改善箇所説明図

ホイール取付部断面図

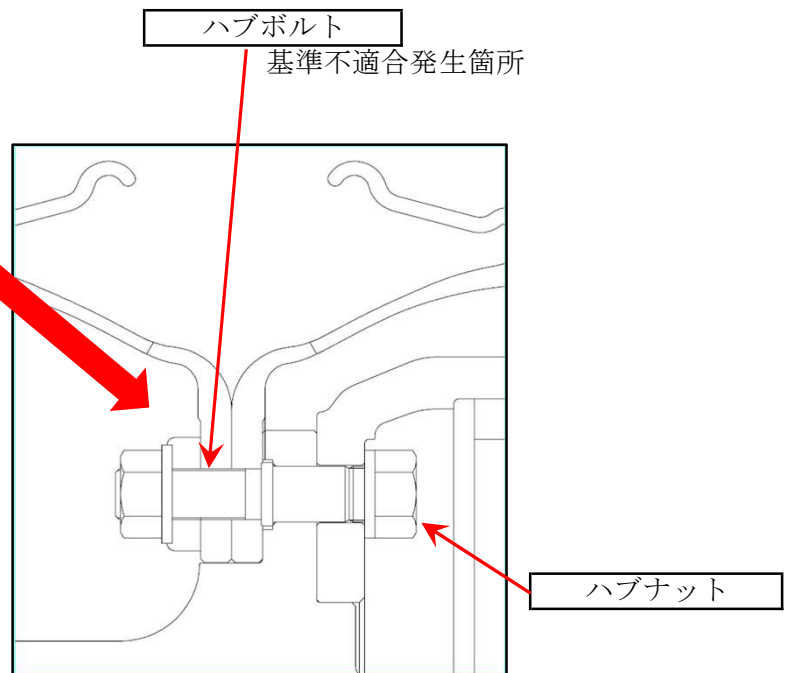
基準不適合発生箇所

ロータリ除雪車の走行装置において、ホイール取付用ハブボルトの強度が不適切なため、ハブボルトが折損するものがある。そのためブレーキドラム内にハブボルトとハブナットが脱落し、そのまま使用を続けると、ブレーキドラムとブレーキシューの間にハブボルトとハブナットが噛み込み、最悪の場合、タイヤの回転が停止して走行出来なくなり、他の交通を妨げるおそれがある。

改善措置の内容

全車両、暫定措置としてハブボルトの打音検査及び正規トルクにて締付、そのハブボルトの締付状態を確認する。なお、上記結果より異常が確認された場合は、当該車両のハブボルトとハブナットの全数を新品に交換する。
今回の措置については、緊急性を要したため、必要な検証が終了次第、再度届出を実施の上、恒久措置を行う。

注： は、交換部品を示す。（異常が確認された場合。）
